## PREGUNTAS Y RESPUESTAS A LAS ESPECIFICACIONES TÉCNICAS.

PROCESO LICITACIÓN PÚBLICA “ESTUDIO DE INGENIERÍA PARA RENOVACIÓN SISTEMA DE DISTRIBUCIÓN BT SEAT LC Y ADECUACIÓN CABLEADO DE DATOS CIC Y EL MEJORAMIENTO DE LAS CONDICIONES AMBIENTALES SALAS TÉCNICAS DE LA RED DE METRO S.A”

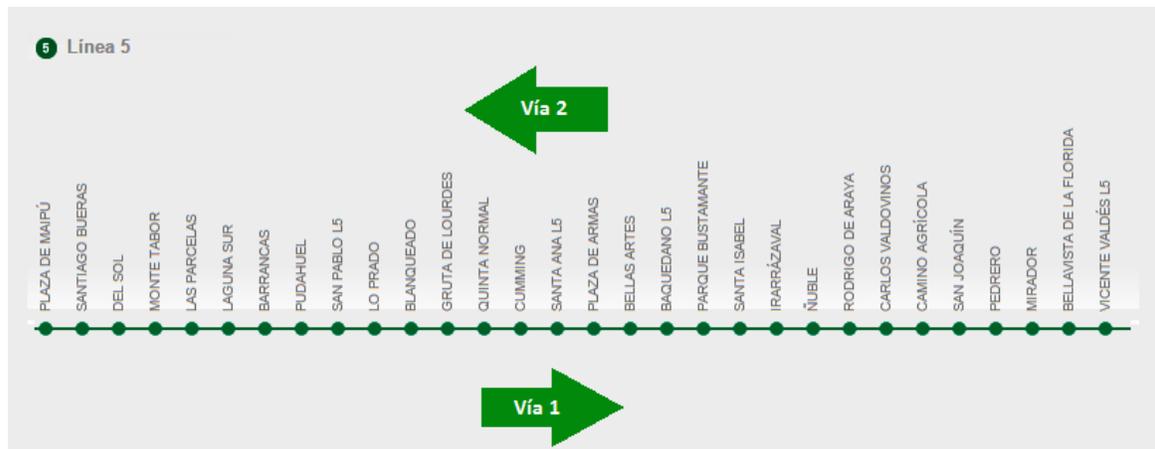
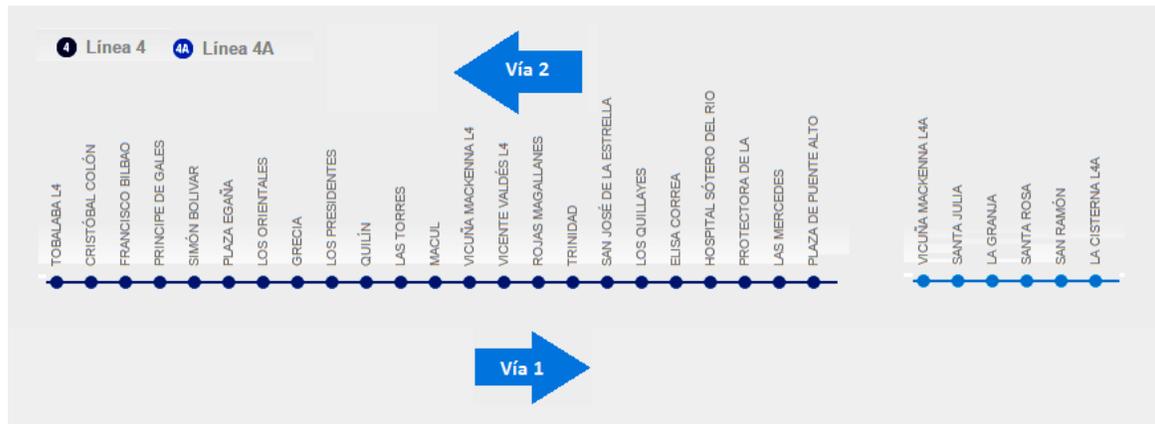
1. Vía 1 y Vía 2: Favor explicar el criterio para identificarlas

**Respuesta:** Se adjuntan diagramas por cada línea. Por ejemplo: Desde el andén de la estación Moneda (origen) hacia la estación Universidad de Chile (destino), corresponde a Vía 1. Desde Moneda (origen) hacia la estación Los Héroes (destino), corresponde a Vía 2.
